ZMĚNOVÉ LISTY - REKAPITULACE
 REKONSTRUKCE A PŘÍSTAVBA ZIMNÍHO STADIONU V OPAVĚ

Rekonstrukce a přístavba zimního stadionu v Opavě

Číslo: Změnový list č.14
Komentář: Vyztužení nosných rámu stávající ocelové konstrukce haly

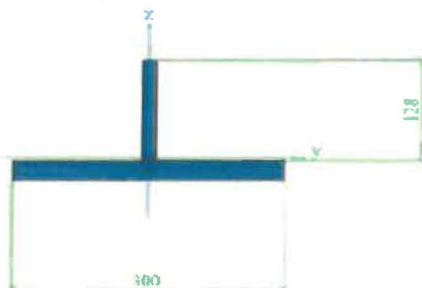
Rámy jsou rozděleny do dvou skupin:

- dva středové rámy ovlivněné přetížením od audiovizuální kostky
- všechny ostatní rámy

Středové rámy ovlivněné přetížením od audiovizuální kostky

Kvůli významnému přetížení budou muset být oba středové rámy vyztuženy obráceným svařovaným T průřezem, který bude přivařen na vnitřní pásnice po celém obvodu rámu (včetně náběhů v rámových rozích).

Stojina zesilujícího T průřezu je navržena z plechu P20 šířky 130 mm, pásnice zesilujícího T průřezu je navržena z plechu P25 šířky 300 mm. Zesilující prvky jsou navrženy z oceli S355J0. Zesilující T průřez přivařit centricky ke stávající ocelové konstrukci tupým K svarem s plným provařením. Svarový přípoj stojiny a pásnice zesilujícího T průřezu postačí provést oboustranným koutovým svarem $a = 6$ mm.

Pozn. 1: Způsob přivaření zesilujícího profilu stanoví svařečský technolog. V případě potřeby je možné, po dohodě se statikem, provést optimalizaci rozměrů a průřezů zesilujícího T profilu. Současný návrh geometrie zesilujícího T profilu je motivován minimalizací jeho výšky s ohledem na příznivé vizuální působení.

Pozn. 2: Způsob připojení audiovizuální kostky zatím není detailně znám. Detailní úpravy středových rámu umožňující uchycení audiovizuální kostky budou navrženy po vyjasnění technických detailů.

zesílení běžných rámu (provést na obou stranách rámu)

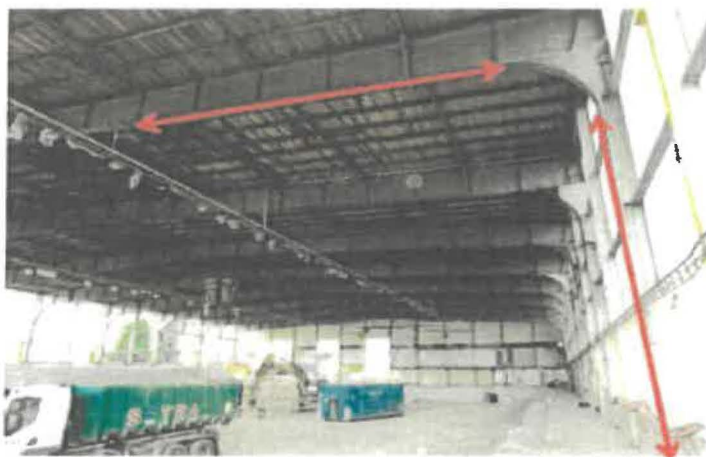
Všechny ostatní rámy

Na vnitřní pásnice sloupů a příčle je navrženo zesílení plechem tloušťky 20 mm. Šířka plechu je po dohodě se zhotovitelem navržena stejná, jako je šířka vnitřních pásnic, tj. 300 mm (zvoleno s ohledem na vizuální působení; hrana zesilujícího plechu bude muset být upravena úkosem, aby bylo možno zesilující plech přivařit, kvůli eliminaci vzniku apórové koroze se doporučuje provést celoobvodové přivaření zesilujících prvků). Zesilující prvky je navrženy z oceli S355J0.

Oblast zaobleného náběhu rámového rohu je již zesílena – tam se další zesilování nemusí provádět. Vnitřní pásnice sloupů haly se doporučuje zesílit od ukončení náběhu rámového rohu až po oblast kotvení (tj. na celou výšku sloupu). Vnitřní pásnice rámové příčle se doporučuje zesílit od ukončení rámového rohu na celkové délce 9,5 m.

Základní požadavky na realizaci zesílení rámu:

Všechny zesilující prvky jsou navrženy z oceli pevnostní třídy S355J0.

Realizace a kontroly svarů budou provedeny podle požadavků ČSN EN 1090 a navazujících předpisů pro třídu provedení EXC3.

Postup svařování musí být určen svářečským technologem certifikovaným pro ocelové konstrukce patřící do třídy provedení EXC3.
